UFFICIO SPECIALE VALUTAZIONI AMBIENTALI

Oggetto: CUP 9803

Progetto: Istanza per il rilascio del provvedimento di VIA integrata con la Vinca – Screening nell'ambito del Provvedimento autorizzatorio unico regionale ex art.27bis D.lgs.152/2006 e ss.mm.ii. relativamente al "Progetto di realizzazione impianto eolico della potenza di 24 MWe nel Comune di Bisaccia (AV) loc. Serro Franceschiello e Piano Rinaldi con relative opere e infrastrutture elettriche che consentiranno immissione in rete dell'energia prodotta alla sottostazione già in funzione in località "Formicoso" nel Comune di Bisaccia (AV)"

Resoconto della quarta riunione di lavoro del 16 luglio 2025 con Rapporto finale

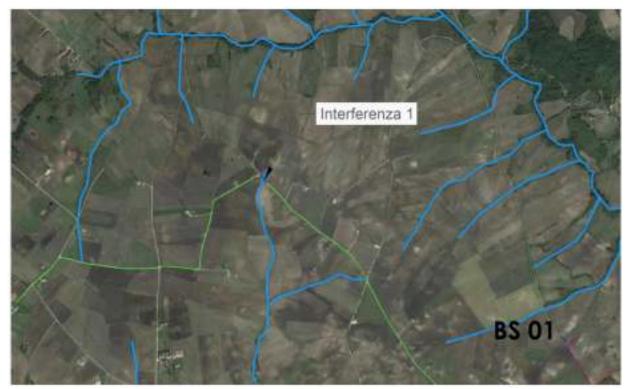
In relazione alla modifica dell'assetto idrografico le attività di cantiere connesse alla posa in opera degli aerogeneratori non prevedono interventi o attività che possano determinare modificazioni dell'attuale assetto idrografico, in quanto tutte le macchine saranno allocate in posizione distante dai corpi idrici presenti nell'area di studio o in posizione culminale, pertanto, gli impatti sono da ritenersi nulli, essendo garantita l'invarianza idraulica. In relazione al tracciato del cavidotto di collegamento tra gli aerogeneratori e tra essi e la Sottostazione esistente, nei tratti in cui sono presenti interferenze con il reticolo idrografico, il cavo sarà posato in subalveo, con tecnica TOC (perforazione orizzontale teleguidata). L'impiego di questo tipo di tecnica, nel caso di specie per i cavidotti elettrici, rende possibile l'attraversamento di criticità tipo corsi d'acqua, opere d'arte e altri ostacoli come sottoservizi, senza onerose deviazioni ma soprattutto senza alcuna movimentazione di terra all'interno dell'area critica di particolare interesse. Riguardo ad eventuali interferenze con il deflusso idrico profondo, l'unica possibilità di interferenza con la circuitazione idrica profonda, potrà esserci durante l'esecuzione degli scavi per le opere di fondazione, ma secondo un carattere, comunque, puntuale e localizzato. Dallo studio geologico preliminare non emergono possibili fenomeni di interferenza tra le opere di fondazione e falde acquifere. Tuttavia, nel caso in cui i sondaggi geologici propedeutici alla progettazione esecutiva delle fondazioni riscontrassero la presenza di falde, si procederà ad attuare misure di contenimento di possibili fenomeni di inquinamento. (ad esempio, utilizzando casseforme a perdere, opportunamente isolanti, onde evitare il rilascio nell'ambiente di calcestruzzo e additivi.

Nella fase di esercizio l'impianto eolico si compone di piste e piazzole, in corrispondenza delle quali verranno previsti opportuni sistemi di regimazione delle acque superficiali che raccoglieranno le eventuali acque meteoriche drenandole verso i compluvi naturali. Con riferimento a tale punto, nella richiesta di integrazioni (nota prot. reg. 273616 del 03.06.2024) viene riportato che a pag.91 dello SIA QA R1 è indicato che "L'impianto eolico si compone di piste e piazzole, in corrispondenza delle quali verranno previsti opportuni sistemi di regimazione delle acque superficiali che raccoglieranno le eventuali acque meteoriche drenandole verso i compluvi naturali". A fronte di quanto esposto indicare su cartografia i sistemi di regimazione previsti ed i compluvi naturali del realizzando progetto, sia in fase di cantiere che in fase di esercizio indicando, inoltre, il recettore finale. In riscontro a tale punto il proponente ha riferito che "Intorno ad ogni piazzola verrà realizzato un fosso di guardia a pianta esagonale di lunghezza complessiva di 86 m e lato pari a 18,5 m. Il fosso avrà una sezione trapezoidale con lato superiore pari a 0,70 m, base inferiore pari a 0,50 m e pareti di lunghezza paria 0,70 m a fondo naturale (scolina). Ai vertici topograficamente inferiori verranno eseguiti n. 3 inviti di lunghezza pari a 5,0 m, di sezione equivalente a quella indicata e orientati secondo la massima pendenza del declivio. Il recapito delle eventuali acque raccolte avverrà sul terreno, a dispersione superficiale, non essendoci, nelle vicinanze dei punti di interesse, la possibilità di recapito in impluvi naturali o fossi vernili". Con esplicito riferimento allo sversamento sul suolo delle acque, nella seduta di Conferenza tenutasi in data 03.06.2024, questo Ufficio ha chiesto al proponente di "approfondire la relazione tra litologia considerata e lo sversamento a dispersione delle acque di pioggia".

Quale riscontro a tale richiesta di chiarimento il proponente ha riferito che "La scelta di gestire le acque zenitali per dispersione superficiale è stata dettata da 3 ordini di motivazioni. Il primo motivo è a carattere idrologico e finalizzato al mantenimento dell'invarianza idraulica, rimarcando e perpetuando la gestione delle acque secondo i normali processi naturali esperiti nell'area, cioè a dispersione, limitando l'alterazione dei regimi idrici. La disciplina delle acque tramite collettamento in impluvi naturali implicherebbe la realizzazione di specifiche scoline di raccordo, per raggiungere gli stessi, in posizione molto discoste dalle piazzole. In tal modo si verrebbe ad artefare il normale ruscellamento superficiale, perpetuando un intervento di artificializzazione non necessario, essendo le piazzole allocate in posizione culminale e, come tali, investite dalle sole limitate acque zenitali di pioggia senza alcun apporto di contributi laterali. Il secondo motivo ha una connotato geologico/ geomorfologico. La realizzazione di scoline convoglierebbe e concentrerebbe flussi idrici in ridotte sezioni incrementandone il potere trattivo che si rifletterebbe in una maggiore capacità erosiva delle acque, in ragione, essenzialmente della peculiare natura litologica del substrato, a predominante tenore pelitico, in particolare argilloso, come tale facilmente mobilizzabile. Di conseguenza, si creerebbero delle incisioni lineari accentuate (burronamento per forme calanchive) con conseguente innesco di processi destabilizzanti per gli equilibri geostatici di versanti. Infine, la variabilità della capacità di trasporto delle acque incanalate, funzionale all9entità dei moduli pluviometrici, implicherebbe la mobilizzazione di materiale che, una volta cessati i deflussi, si depositerebbe nelle stesse scoline interrandole o ostruendole parzialmente (per annullamento della capacità di trasporto e di competenza), costringendo a continui e ripetuti interventi di manutenzione per garantirne e mantenerne, nel tempo, la perfetta funzionalità idraulica e sezione di speco. Tale assunto, ovviamente, presupporrebbe interventi e azioni di mezzi meccanici e inevitabili ripercussioni anche a carattere ambientale".

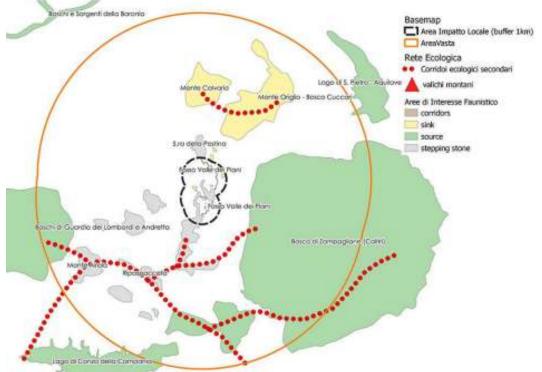
Nella richiesta di integrazioni (nota prot. reg. 273616 del 03.06.2024) è stato riportato che II SIA, in merito agli aspetti faunistici, basa gran parte delle considerazioni su informazioni non sempre aggiornate. L'intero impianto a sostegno dello studio faunistico (elab.: SIA QA R.1 e SIA QA R.5) si fonda su dati esclusivamente bibliografici riferiti a contesti territoriali molto estesi (regionali, nazionali, europei). Nella relazione specialistica (§ 7.4 – Analisi dello stato faunistico - SIA QA R.5) si fa notare la carenza di dati faunistici riferiti al contesto territoriale di progetto: "è da segnalare come la scarsità di informazioni riferite all'area di studio, non consenta di ottenere un quadro puntuale; la caratterizzazione fornita in questa sede, infatti, è riferita ad una proiezione sull'area di intervento, in relazione al contesto ecologico rappresentato, di quanto noto dalla bibliografia su scala più ampia". A tale scopo, viene stilata una check list delle specie sensibili, i cui criteri di scelta (Individuazione delle specie sensibili - § 7.4 – Analisi dello stato faunistico - SIA QA R.5) si basano, prevalentemente, sul livello di protezione indicato nelle diverse normative (europee, nazionali e regionali) e sulla densità di popolazione delle specie di rilevanza nazionale e regionale potenzialmente presenti nel sito. Tuttavia, l'assenza di dati puntuali, non solo in termini di ricchezza di specie ma anche di abbondanza, riferiti al sito di progetto rende l'intera analisi insufficiente ad un inquadramento adeguato ed esaustivo della comunità faunistica dell'area d'interesse. Integrare il SIA e la rispettiva relazione faunistica con dati puntuali e aggiornati riferiti all'area di sito, anche attraverso:

- rilevamenti diretti della fauna vertebrata realmente presente (soprattutto in riferimento all'Avifauna e alla Chirotterofauna), effettuati in periodi ecologicamente significativi;
- individuazione e mappatura delle aree di particolare valenza faunistica quali siti di riproduzione, rifugio, svernamento, alimentazione, corridoi di transito, ecc, anche sulla base di rilevamenti specifici;
- individuazione di reti ecologiche, ove presenti, o aree ad alta connettività.
- individuazione di situazioni di vulnerabilità riscontrate in relazione ai fattori di pressione esistenti e allo stato di degrado presente. In fase di riscontro il proponente ha chiarito che nel mese di Giugno

2024 è iniziato il monitoraggio annuale della fauna vertebrata. I risultati del monitoraggio sono stati inseriti nello specifico Piano. Nella seduta di Conferenza tenutasi in data 04.02.2025, questo Ufficio ha chiesto di approfondire quanto già richiesto in precedenza e su riportato, riferendo, nello specifico di:

o Periodo e numero di sessioni di campionamento del monitoraggio degli uccelli nidificanti diurni e notturni, chirotterofauna. Nella documentazione di riscontro ai chiarimenti richiesti il proponente ha riferito "Il monitoraggio annuale (PMA) della fauna vertebrata è iniziato nel mese di giugno 2024. Per quanto riguarda agli uccelli nidificanti notturni sono state effettuate due sessioni nel mese di giugno 2024: sono previste nel 2025 altre quattro sessioni di monitoraggio nei mesi di marzo (1 sessione), aprile (2 sessioni) e maggio (2 sessioni). Per quanto riguarda gli uccelli notturni sono state effettuate due sessioni nel mese di giugno 2024; sono previste altre due sessioni nel mese di maggio 2025. Per quanto riguarda la chirotterofauna, sono state effettuate due sessioni mensili nei mesi di giugno e luglio 2025; sono previste altre 6 sessioni di monitoraggio nei mesi di marzo (2 sessioni), aprile (2 sessioni) e maggio (2 sessioni)".

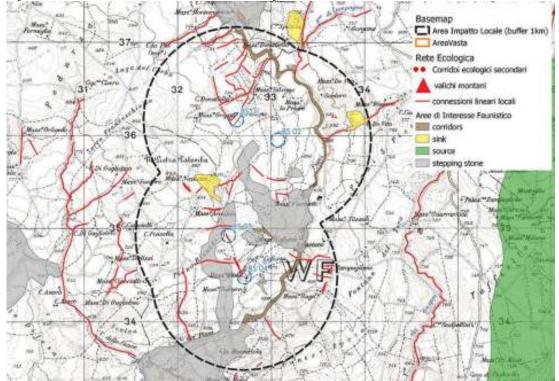
In merito alla connettività ecologica, nella richiesta di integrazioni (nota prot. reg. 273616 del 03.06.2024) è stato riportato che "lo studio (§ 7.5 - Corridoi ecologici e rotte migratorie - SIA QA R.5) riconosce le macro-forme del paesaggio (bordi delle foreste, gli alvei dei fiumi e i valichi montani) come direttrici naturali che favoriscono gli spostamenti della fauna (migratoria o meno) su un territorio e dichiara che "sono tutti esterni all'area di impatto locale e marginali nell'area vasta". Allo stesso tempo, si omette di segnalare le forme di paesaggio di tipo lineare (siepi, filari) e areale (patches arboreo-arbustive) che vanno a costituire il sistema portante della rete ecologica locale. Integrare il SIA e la rispettiva relazione faunistica con dati puntuali e aggiornati in merito al grado di connettività ecologica dell'area di progetto, caratterizzando e mappando i diversi elementi del paesaggio. Inoltre, individuare la valenza ecologica

di tali elementi per la comunità faunistica dell'area di progetto, soprattutto in riferimento alle specie bersaglio (Avifauna e chirotterofauna)". In fase di riscontro il proponente ha riferito che "è stato analizzato il grado di connettività ecologica mappando i diversi elementi di paesaggio e individuandone una valenza ecologica funzionale alla connettività della comunità faunistica".

Dalla figura emerge che gli aerogeneratori BS-03 (soprattutto) e BS-04 potrebbero interferire maggiormente sui movimenti dispersivi locali senza però determinare un collasso irreversibile del sistema; infatti il corridoio ecologico della Valle dei Piani non rimane coinvolto direttamente dal progetto e se la propaggine distale di Piano Rinaldi dovesse perdere o limitare la propria funzionalità ecosistemica questa non determinerebbe un'interruzione irreversibile dei pendolarismi e dei meccanismi dispersivi i quali potrebbero utilizzare le altre connessioni presenti nell'area di impatto locale. Al momento sono in corso i monitoraggi della fauna selvatica che hanno come obbiettivo quello di verificare/confermare o confutare tali ipotesi nonché acquisire dati puntuali sul fenomeno del pendolarismo e sulle rotte migratorie che interessano l'area vasta e di progetto".
